Termékinformáció

Tárgy : VKMA 05606 / VKMA 05608

Alkalmazások : Opel / Vauxhall Astra G, Corsa C, Combo II 1.7 DI / DTI motorok

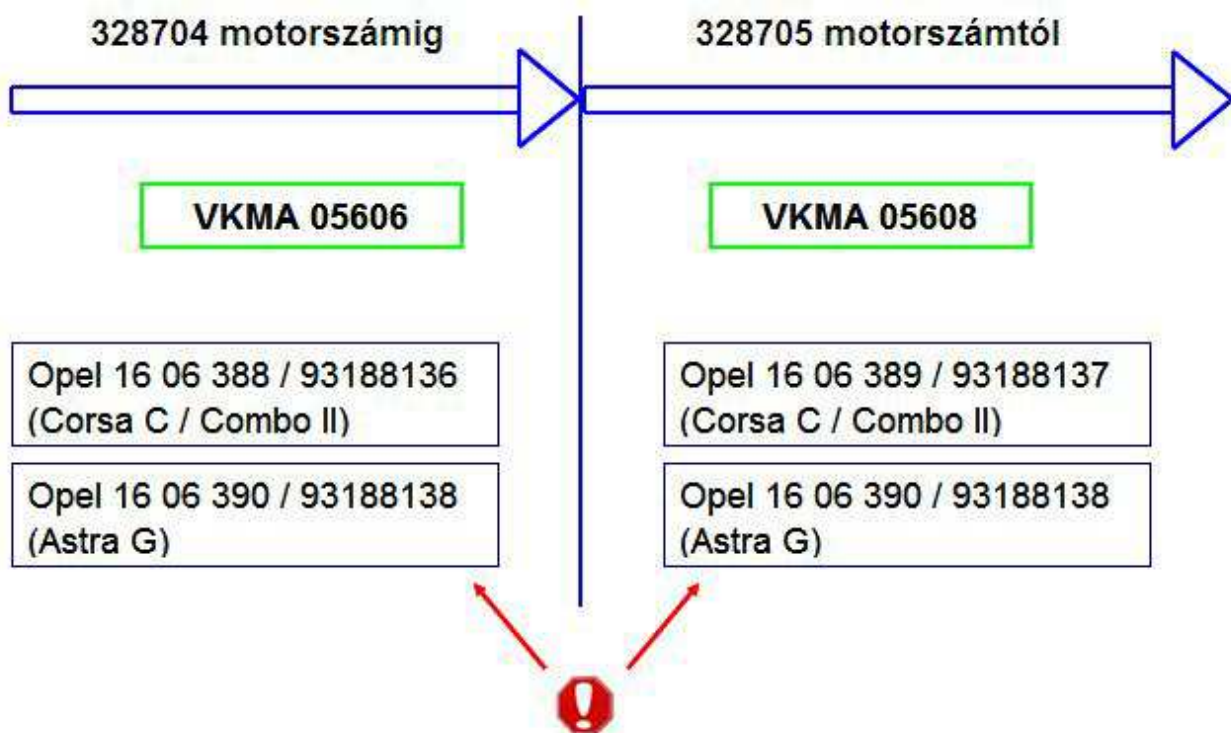
Az 1.7 DI és 1.7 DTI motorokon az Opel / Vauxhall megváltoztatta a vezérműszíj-feszítőt. Az új kivitel (VKM 15218) nem cserélhető fel a régivel (VKM 15215), és teljesen eltérő kialakítású.

A jelenlegi járműgyártói (OES) kínálatot nem egyszerű megérteni, az tény, hogy az Opel / Vauxhall már nem szállítja a régi kivitelű szíj feszítőt, de ha a régi helyére az újat felszereljük, egy drága MOTORTARTÓBAKOT (XX XX XXX / YYYYYYYY) is ki kell cserélni. Mindezen túl 3 különböző (16 06 388, 16 06 389 és 16 06 390) készlet áll rendelkezésre az érintett járművekhez, de azok tartalma meglepő: egyik sem tartalmazza a szükséges MOTORTARTÓBAKOT (lásd az egyes készletek bemutatását).

Az SKF kínálatának optimalizálása érdekében elhatározta, hogy az összes szíj feszítőt szállítja, és csak 2 VKMA készletet kínál ehhez. SKF készlet felhasználása esetén nem kell motortartóbakot cserélni, és a készletekben az összes rögzítőelemet megtalálja, amelyek a munka teljes elvégzéséhez szükségesek.
